HØRINGSNOTAT

Lokalplanforslag 415

For boligkvarter Møllebro i Hillerød

Samt kommuneplantillæg 14

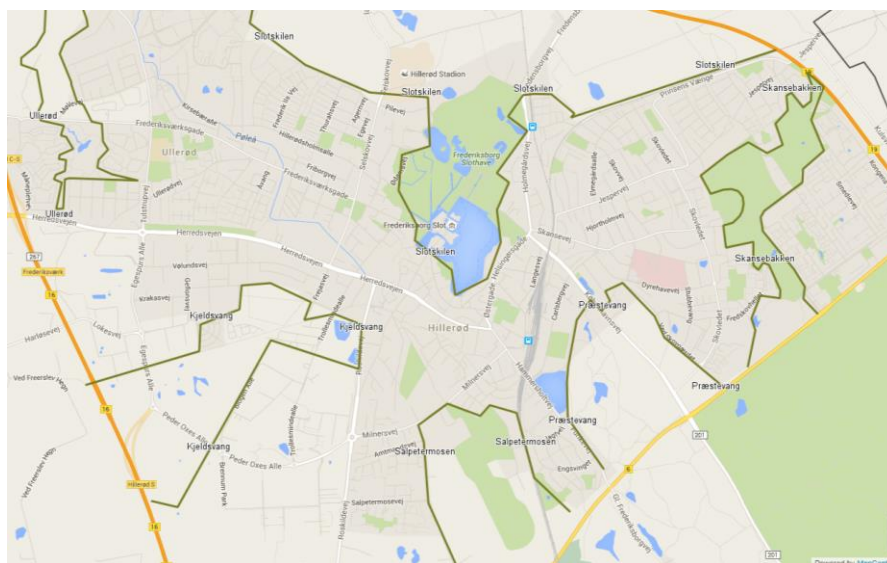
Der lægges fra kommunens side både op til at punkthusene ska syne "mindre betydelig såfremt de fremstår afdæmpet visuelt og materialemæssigt", og omvendt, at de skal have en "skulpturel udformning". Der bør være en bevidst stillingtagen og krav til punkthusenes karakter og fremtræden, herunder om de skal være ens eller forskellige.

Med hensyn til de formuleringer der er indsat i lokalplanen i forhold til punkthusenes udtryk, så ses der ikke nødvendigvis at være en modstrid mellem at være afdæmpet visuelt og materialemæssigt, og samtidig fremstå med en skulpturel udformning.
